Valsts vides dienests

Lēmums Nr. 11.17/AP/6811/2026
par grozījumiem 2023. gada 17. maija Lēmumā Nr. 5-02-1/4/2023 “par
ietekmes uz vidi novērtējuma procedūras piemērošanu un pārrobežu ietekmes
uz vidi novērtējumu”

Atkrastes vēja parka “ELWIND” un tā saistītas infrastruktūras būvniecība (turpmāk – Paredzētā darbība).

1.attēls. IVN izpētes teritoriju pārskata karte.

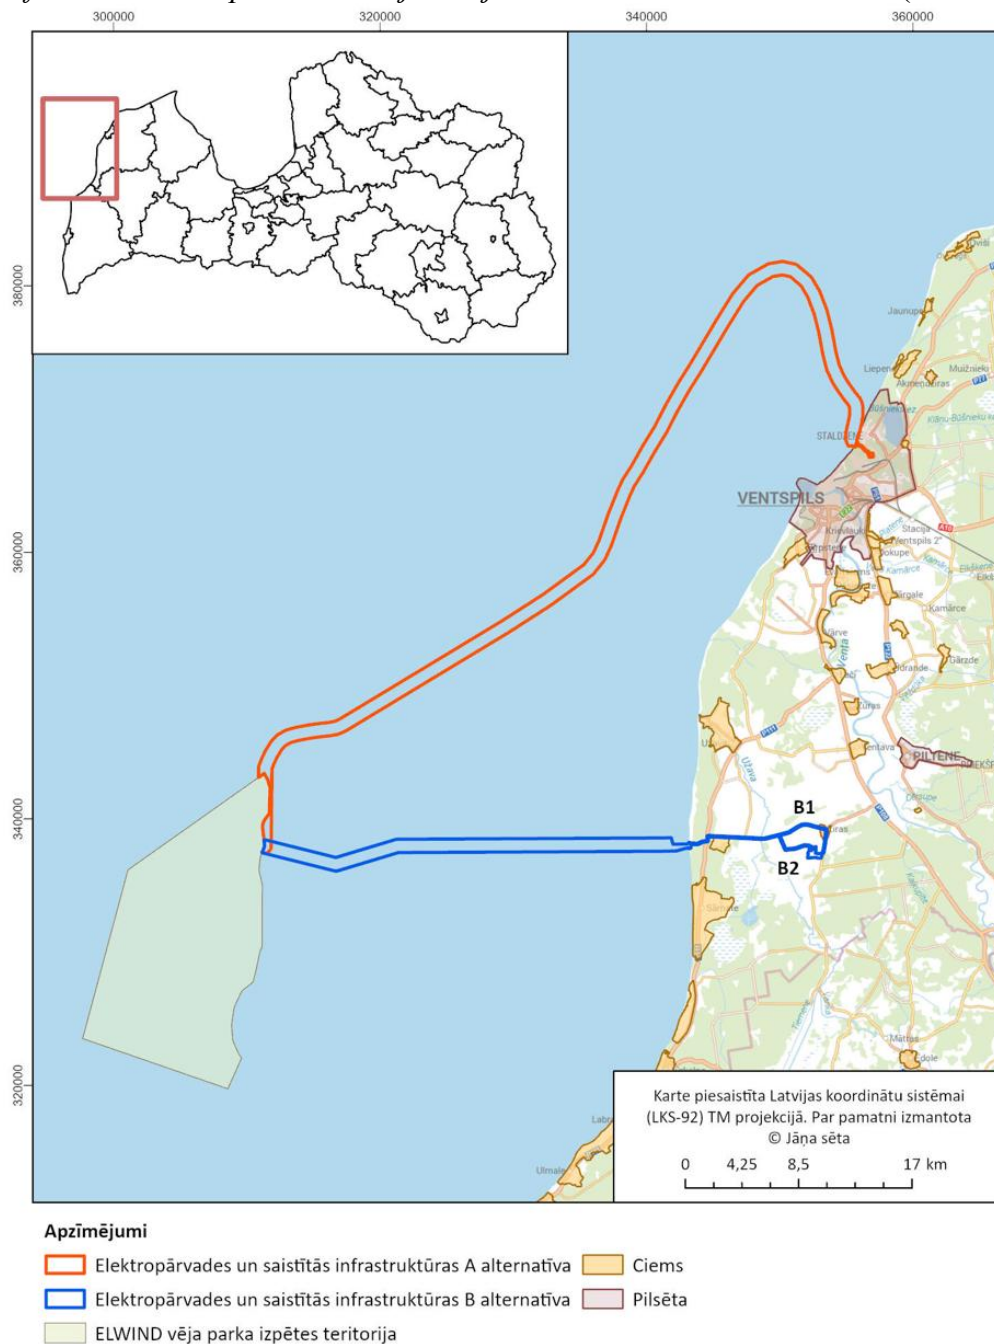
7.1. *Uzsāktā IVN procesa ietvaros ir izvērtēti arī potenciālie elektropārvades risinājumi un ar tiem saistītās infrastruktūras izbūves iespējas, kā rezultātā konstatēts, ka IVN izpētes teritoriju nepieciešams paplašināt, tajā iekļaujot arī elektroenerģijas pārvades infrastruktūras izpētes teritorijas – jūras un sauszemes koridorus (skat. 1. attēls).*

9. Ņemot vērā šajā Dienesta lēmumā iepriekš konstatēto un secināto, novērtējot lietas apstākļus, Paredzētās darbības būtību un tās potenciāli radīto ietekmi, kā arī iespējamo ietekmju izplatību, Dienests atzīst, ka Lēmumā Nr. 5-02-1/4/2023 ir nepieciešams veikt grozījumus attiecībā uz Darbības vietu, iekļaujot elektropārvades risinājumiem un ar tiem saistītās infrastruktūras izbūvei nepieciešamās izpētes teritorijas.

2. attēls. A alternatīvas izpētes koridors ar pieslēgumu Ventspils valstspilsētas teritorijā.

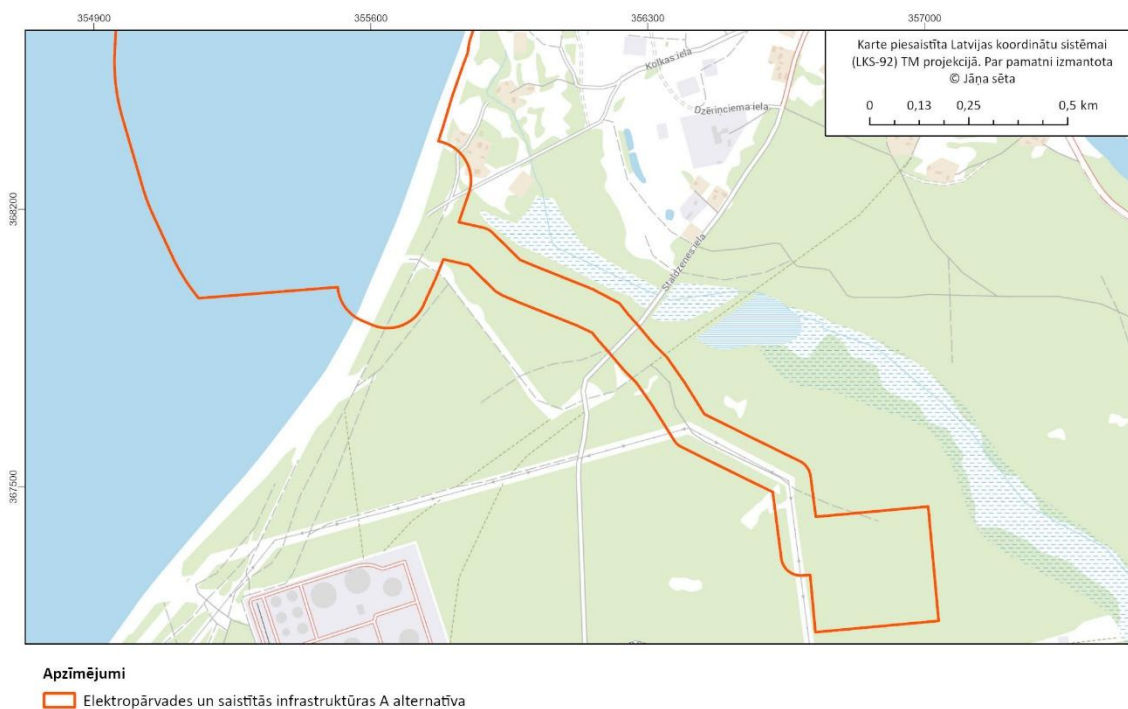
7.2. Paplašinātā izpētes teritorija ietver: 1) jūras kabelļlīnijas trases izpētes teritoriju no plānotā vēja parka izpētes zonas E4 Baltijas jūrā līdz Latvijas krasta līnijai; 2) sauszemes kabelļlīnijas trases izpētes teritoriju no Latvijas krasta līnijas līdz plānotajam pieslēguma punktam (apakšstacijai). Elektroenerģijas pārvades infrastruktūras izveidei identificēti divi alternatīvi risinājumi:

7.2.1. pieslēgums pie apakšstacijas “Staldzene” Ventspils valstspilsētas teritorijā (A alternatīva;

Atkrastes vēja parka “ELWIND” (turpmāk arī – vēja parks) un tā infrastruktūras iespējamā izveides vieta ir Latvijas Republikas jurisdikcijā esošie Baltijas jūras teritoriālie ūdeņi Kurzemes piekrastē un elektropārvades risinājumiem un ar tiem saistītās infrastruktūras izbūvei nepieciešamās izpētes teritorijas (Ventspils novada un Ventspils valstspilsētas teritorijā). Vēja parka iespējamā izveides vieta saskaņā ar nacionālā līmeņa ilgtermiņa teritorijas attīstības plānošanas dokumenta “JŪRAS PLĀNOJUMS 2030. Jūras plānojums Latvijas Republikas iekšējiem jūras ūdeņiem, teritoriālajai jūrai un ekskluzīvās ekonomiskās zonas ūdeņiem” (turpmāk – Jūras plāns 2030) 1. pielikumu “Jūras atļautā izmantošana” ir noteikta kā vēja parku izpētes zona (turpmāk arī - E4 teritorija). Informācija par vēja parka izpētes laukuma koordinātēm E4 teritorijas ietvaros un elektropārvades risinājumiem un ar tiem saistītās infrastruktūras izbūvei nepieciešamo izpētes teritoriju pievienota šī lēmuma Pielikumā, kas ir šā lēmuma neatņemama sastāvdaļa (turpmāk arī – Darbības vieta).

3.attēls. B alternatīvas izpētes koridors ar pieslēgumu Ventspils novada teritorijā.

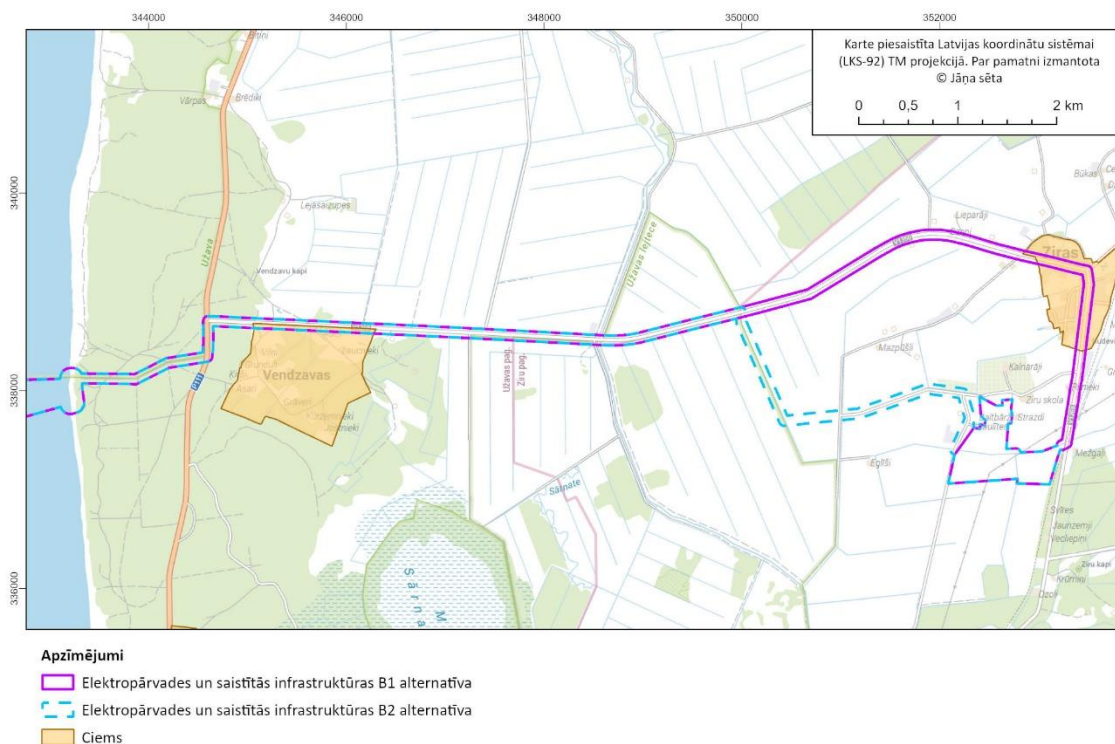
7.2.2. pieslēgums pie apakšstacijas “Ziras” Ventspils novada teritorijā. Infrastruktūras trases izpētes koridors uz Ventspils valstspilsētu kopā ar pieslēgumu sauszemē un ar to saistītā infrastruktūra ir noteikts kā A alternatīva, savukārt otrs izpētes koridors kopā ar pieslēgumu sauszemē Ventspils novada teritorijā un ar to saistītā infrastruktūra ir noteikts kā B alternatīva (ar divām apakšalternatīvām: B1 un B2).
